## 川内原子力発電所1号炉及び2号炉

# 標準応答スペクトルを考慮した地震動評価を踏まえた 基礎地盤及び周辺斜面の安定性について (特定重大事故等対処施設を除く) 【変更箇所抜粋版】

本資料は、TTS-058からの変更箇所を抜粋した資料である

2023年11月10日  
九州電力株式会社

# 1. 敷地の地形変更による既許可の評価方法・評価条件、周辺斜面への影響 (地形変更の概要)

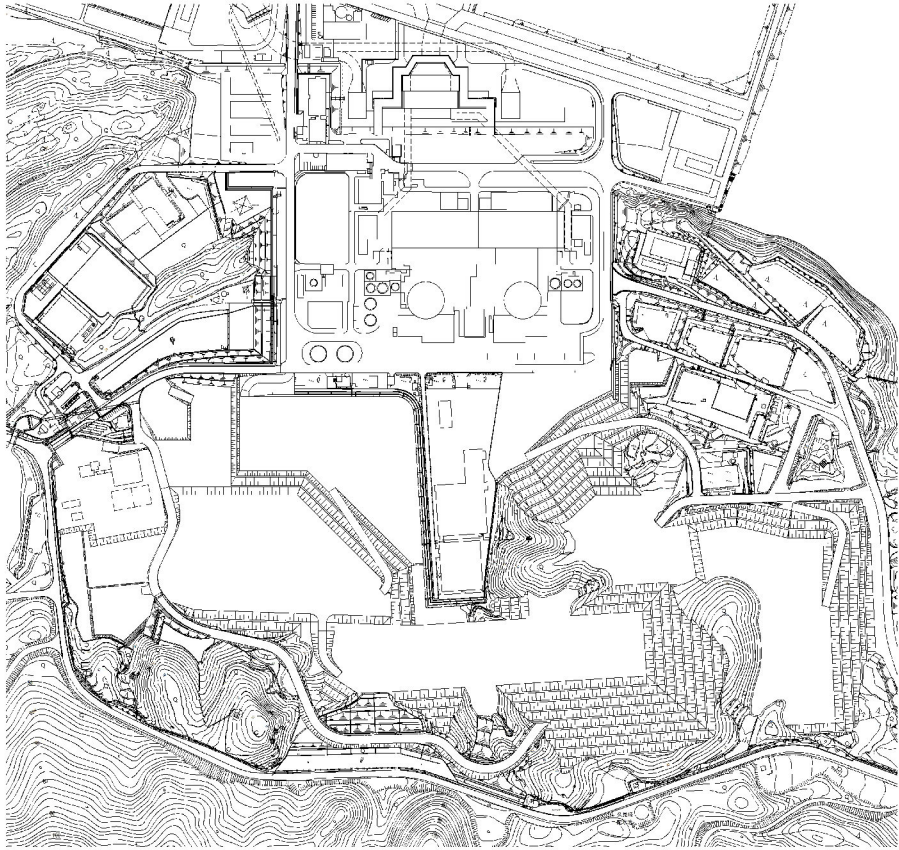
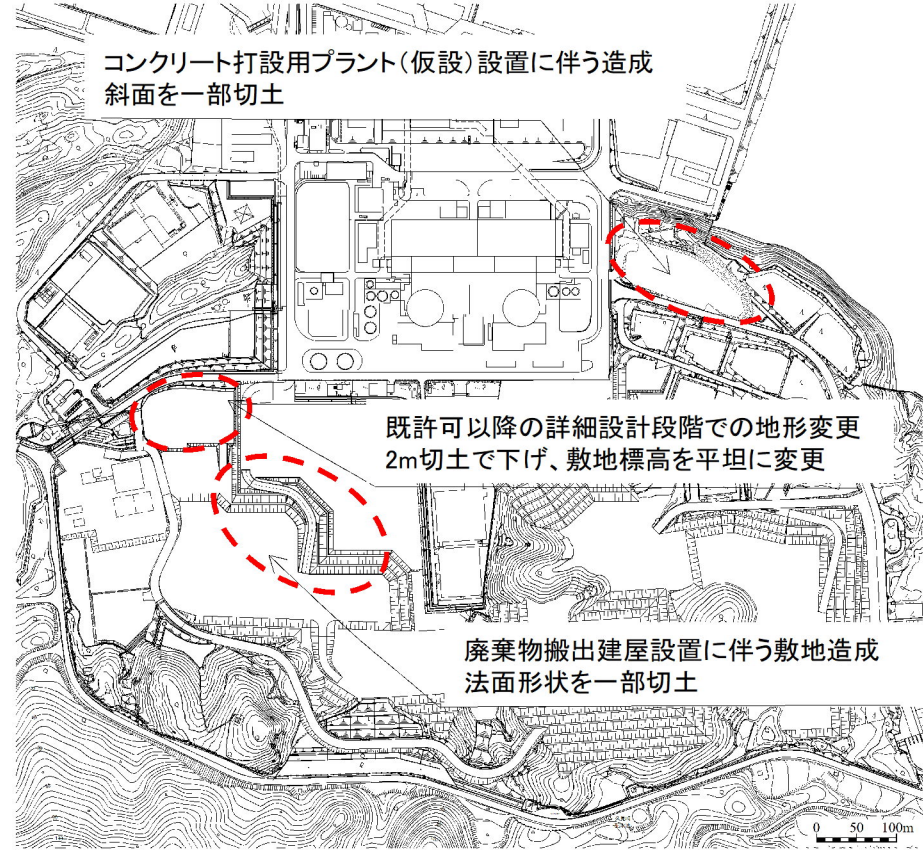
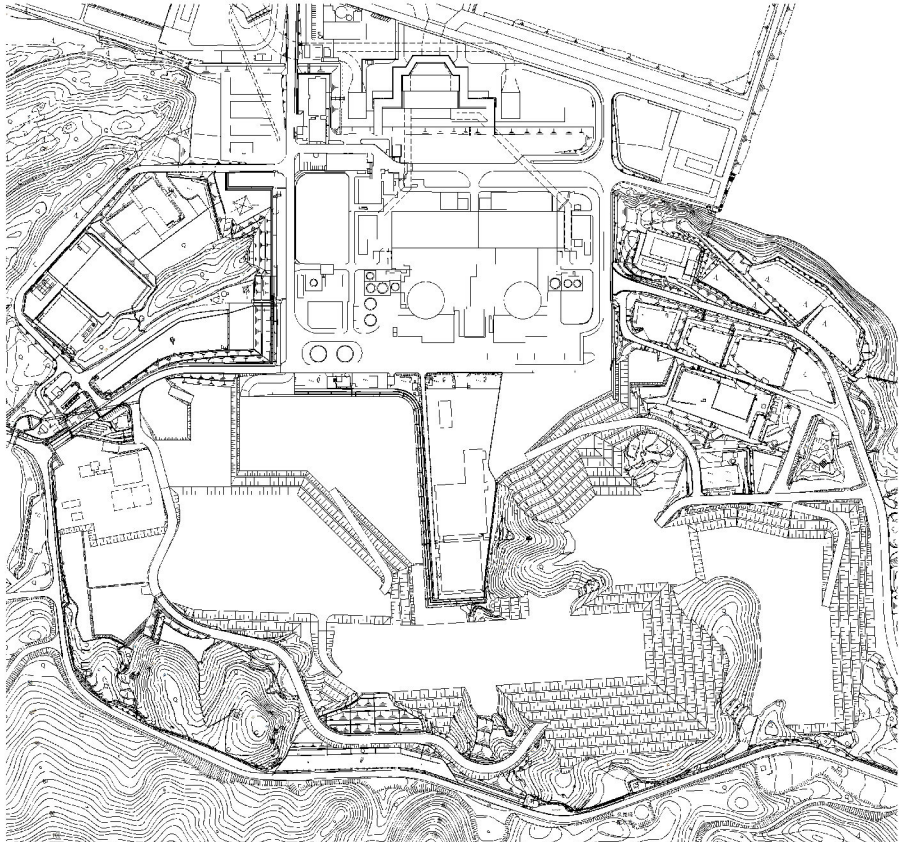
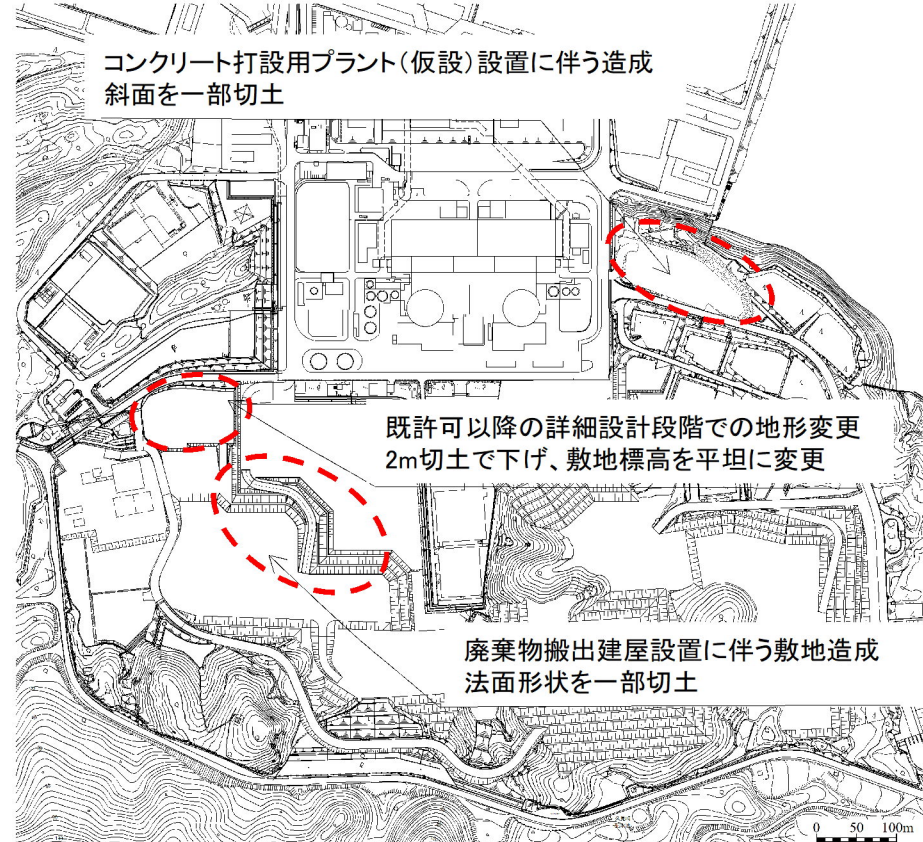
- 基礎地盤及び周辺斜面の安定性評価の既許可※以降において、敷地の有効利用・施設設置に伴い、一部地形を変更している(最新の敷地平面図は右図の通り)。変更箇所はいずれも地表の地山を切土する軽微な地形変更である。
- 今回の地形変更は、対象施設から離れていることから、施設を直接支持する岩盤又はマンメイドロックの変更はない。

- 基礎地盤及び周辺斜面の安定性評価の既許可※以降において、敷地の有効利用・施設設置に伴い、一部地形を変更している(最新の敷地平面図は右図の通り)。変更箇所はいずれも地表の地山を切土する軽微な地形変更である。
- 今回の地形変更は、対象施設から離れており、施設を直接支持する岩盤又はマンメイドロック等に改変はない。
